# SERVICE-INFO

## Promjena materijala klizača Kat. Br. 532 0111 10

Izdano 12.2011  
**INA 0086**

**Slika 1:** Dosađajna izvedba od sinteriranog metala

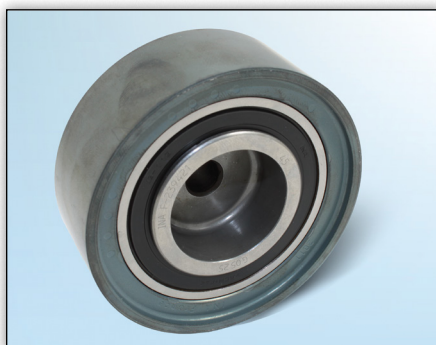
U okviru kontinuiranog tehničkog razvoja naših proizvoda obodna površina klizača Kat. Br. 532 0111 10 od sinteriranog metala zamijenjena je klizačem sa limenom radnom površinom.

U prijelaznoj fazi se može dogoditi da će se klizači isporučivati u oba dvije izvedbe; od sinteriranog metala kao i od lima.

Obje izvedbe klizača mogu se bez ikakvih problema upotrebljavati za vozila navedena u katalogu bez obzira na različitost izvedbe.
